油タンカー用共通構造規則

KCID No.	関連規則	種別	項目	完了日	質問	回答	添付有無
135	App B/2.2.1.12	Question	スニップ端のモデル化	2006/9/11	<p>スニップ端を有する防撓材が単一要素でモデル化される場合、断面積の25%をどのように与えるのか？</p> <p>1. 端部のスニップ形状を考慮した平均断面積の25%を要素全体に与える。または、</p> <p>2. スニップ形状を考慮した端部2dwの範囲の平均断面積と残りの部分の平均断面積を個別に計算し、端部2dwの範囲の平均断面積の25%と残りの部分の平均断面積の平均をとる。</p> <p>3. スニップ形状を考慮しない端部2dwの断面積の25%と、残りの部分の平均をとる。</p> <p>このような取り扱いは縦曲げ応力が作用しないウェブスティフナーに対し行うのか？</p>	<p>推奨するモデル化は次のとおりです。</p> <p>防撓材の両端がスニップする場合、3つもしくはそれ以上の要素に分割します。両端の要素は表B.2.1に従い、25% An-net50の断面積を有するようモデル化し、残りの要素の断面積は100% An-net50とします。</p>	
157	App B/3.1.2.1	Question	詳細メッシュ解析	2006/10/23	<p>(1) 3.1.2.1の要件により、貨物タンク内横桁の下部に取り付けられるブラケットの先端部は、3.1.6に規定するスクリーニング基準に適合しない場合、詳細メッシュ解析によって評価する必要がある。コースメッシュ解析の結果がスクリーニング基準を満足するまで、このような箇所の構造寸法を増厚した場合、詳細メッシュ解析が要求されるか否かを確認願う。</p> <p>(2) 考慮する構造がスクリーニング基準を満足するが、詳細メッシュで得られた応力が表 9.2.3の許容値を満足しない場合、増厚は要求されるのか。</p>	<p>(1) コースメッシュ解析に基づき構造寸法が増厚された結果、スクリーニング基準を満足した場合には、詳細メッシュ解析は要求されません。</p> <p>(2) もし詳細メッシュ解析が行われ、基準を満足しない場合には、詳細メッシュ解析の結果に基づいて、増厚もしくは形状変更がなされるべきです。</p>

Fig. B.3.3 Areas Requiring Fine Mesh Analysis on Deck, Inner and Outer Bottom Longitudinals

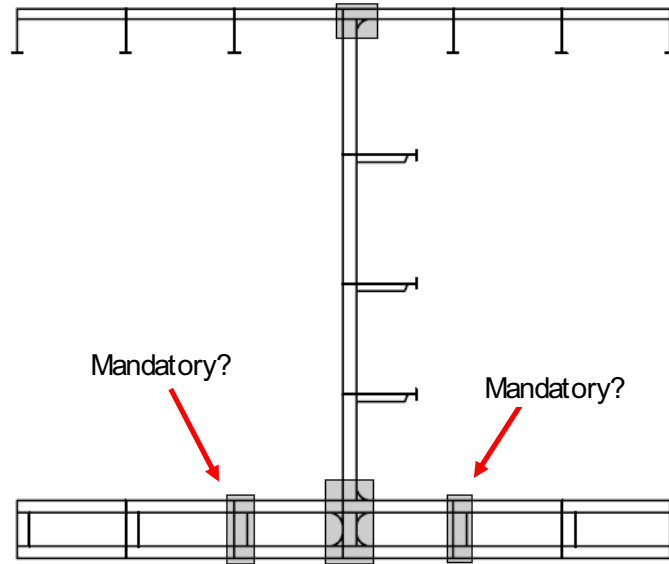
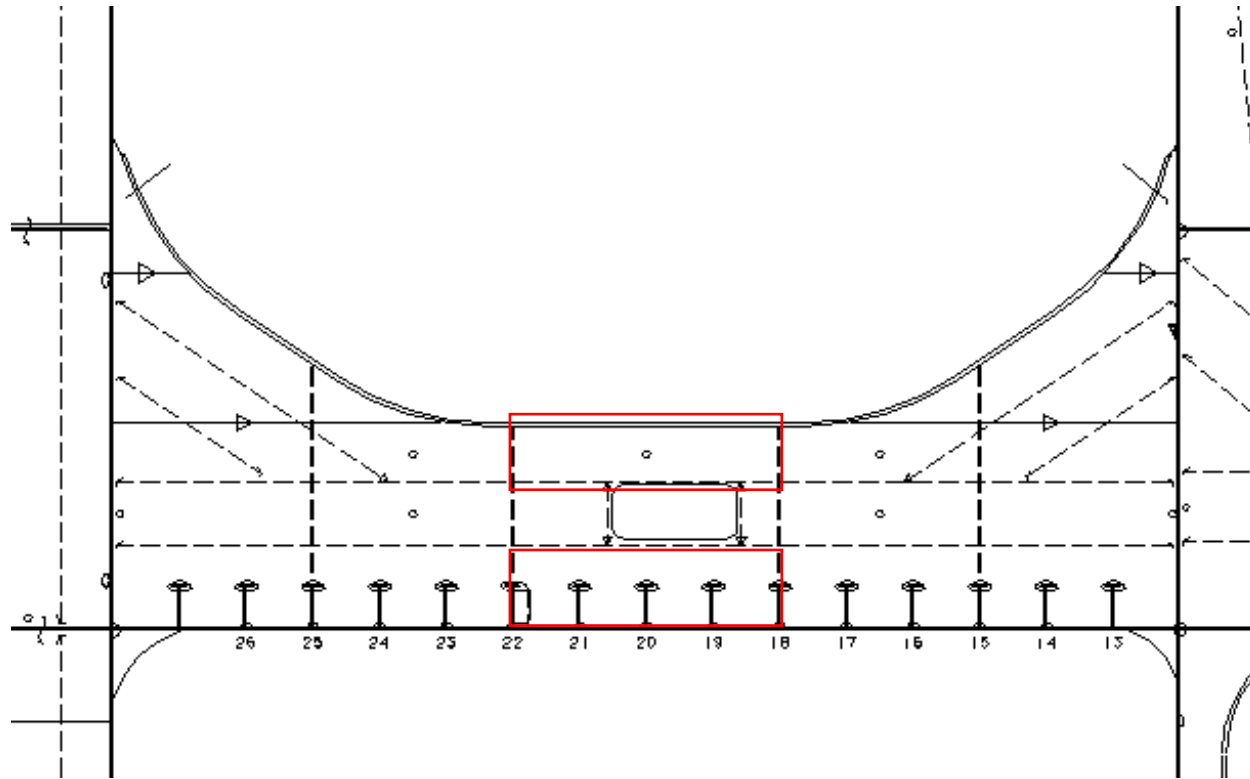
KCID No.	関連規則	種別	項目	完了日	質問	回答	添付有無
792 attc	Text B/3.1.4.2 & Figure B.3.3	Question	詳細メッシュFE解析	2008/8/29	<p>付録B/3.1.4.2において、甲板又は二重底の縦通防撓材と横置隔壁付き防撓材の結合部に隣接する箇所に対してのみ、詳細メッシュ解析が要求されている。しかしながら、詳細メッシュが要求される範囲を示す図B3.3には、これらの隣接部に加え、横置隔壁の隣にある最初のフロアも含まれている。</p> <p>このような隣接箇所の次にあるフロアも詳細メッシュ解析で評価されることが要求されるかどうか明確にされたい。(添付図参照)</p>	<p>横置隔壁位置及び横置隔壁の隣接するフロア位置における端部結合部に対してのみ、詳細メッシュ解析による評価が要求されます。付録B3.2.4のモデル化に関する記述も参照願います。</p>	有
813	Table B.3.1	Question	スクリーニングにおけるせん断応力修正	2008/8/29	<p>スクリーニング基準におけるせん断応力修正に関するKC715において、質問者の理解は明解で妥当なものと思われるが、KCで提示された回答はかえって混乱を生じさせる。本件に関する以下の解釈が正しいか、確認されたい。</p> <p>(1)表B.3.1に規定されるスクリーニング基準は、貨物タンクFEモデルにおいてその形状がモデル化されない開口部に適用される。これは、開口が小さいため表B.2.2に従って板厚を減じる必要がないウェブにも適用される($h0/h < 0.35$かつ $g0 < 1.2$)。</p> <p>(2)表B.2.2により板厚が減じられる場合、要素せん断応力(τ_{XY})は t_{mod_net50} / tw_net50 の比を乗じることにより修正される。 t_{mod_net50}: 表B.2.2に従って減じられたウェブの板厚 tw_net50: ウェブの実際のネット板厚</p> <p>(備考) 現行の表B.3.1の備考2の解釈として、tw_net50 / t_{mod_net50} の比を乗じるという別の修正方法も考えられるが、開口によるせん断面積減少の影響を二度考慮することになるため、適用されるべきではない。</p>	<p>(1) ご理解のとおりです。当該スクリーニング基準は図B.3.1の影付き部分に位置する小さな開口部($h0/h < 0.35$かつ $g0 < 1.2$)にも適用されます。詳細メッシュ解析あるいは付録B/3.1.6で示されているスクリーニング基準に基いた評価は、影付きでない部分に位置し、$h0/h < 0.46^*$ かつ $g0 < 1.2$であって、端部が半円弧(すなわち開口部の半径が$b/2$と等しい)の開口部には適用されません。</p> <p>(2)付録B/2.7.2.4を参照ください。</p> <p>なお、現行の備考2はKC715の内容に合わせて改正することを提案しています。</p> <p>*NK註: 0.35の誤記と思われる。</p>

KC#1081

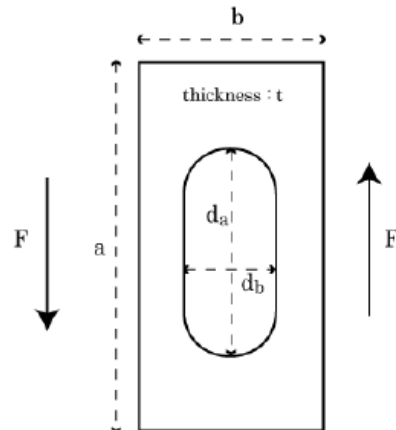
1. タンカーCSR では、開口部による座屈強度の低下による影響に加え、せん断に対する有効断面積の減少による強度の低下を考慮するため、限界せん断応力 τ_{cr} は、表 10.3.1 ケース 6 に従い、以下の式によって算出される。

2. 従って、せん断力 F が開口部のあるパネルに作用する場合、以下の式によって算出されるパネルに作用するせん断応力 τ_{work1} が、限界せん断応力 τ_{cr} と比較されなければならない。

この場合、 τ_{work1} は開口部を含むパネル全体に対する

平均せん断応力と考えられる (赤着色部分)。

3. しかしながら、共通解釈 CI-T3 では、表 PR1 に従って開口部による応力の増加を考慮したせん断応力の修正が要求される。これは、せん断力 F が開口部のあるパネルに作用した場合、パネルに作用するせん断応力 τ_{work2} は以下の式により算出され、開口部による有効断面積の減少を考慮した限界せん断応力 τ_{cr} と比較されるということである。

この場合、 τ_{work2} は開口により応力が増加する赤着色部分のせん断応力とされる。

CI-T3 に従った評価手順では、開口部による有効断面積の減少が 2 度考慮されることとなっており、これは厳しすぎると考える。

4. パネルに作用するせん断応力は上記手順 2 により評価されるべきだと考えている。

KCID No.	関連規則	種別	項目	完了日	質問	回答	添付有無
1081 attc	Tanker Table B.3.1	Question	CI-T3に関するコメント	2010/11/22	CI-T3に関しコメントする。添付資料参照。	開口部の軽減係数がパネルの限界強度及びパネルに作用するせん断応力の両方に適用されなければならないことから、現行のCI-T3は正しく定められています。つまり、10節3.4.1.1 のC _{shear} (ケース6の軽減係数)は、開口部により修正された座屈係数 $K=K \times r$ を用いて計算されなければなりません。また、パネルの平均せん断応力についても開口部により修正されなければなりません。	有
1097	Text 9/2.3.1, App.B/3.1, Sec.9/3.3, App.C/2	Question	ホップナックル交差部における詳細メッシュ解析	2011/10/5	9節2.3.1及び付録B.3.1に従って、上部ビルジホップナックル交差部は詳細メッシュ解析により評価されなければならない。一方、下部ビルジホップナックル交差部については、9節3.3及び付録C.2に従って、疲労に対する極詳細メッシュ解析により評価されなければならない。下部ビルジホップナックル交差部と同様の構造である上部ビルジホップナックル交差部の構造解析は、詳細メッシュ解析より高度な解析手法である極詳細メッシュ解析を行うことが可能であると考えられる。上部ビルジホップナックル部の構造評価として極詳細メッシュ解析を行うことは容認されるか。	現在(タンカーCSRにおいて)上部ビルジホップナックル部に疲労評価を行うという手順はなく、各船級の要件に従わなければなりません。
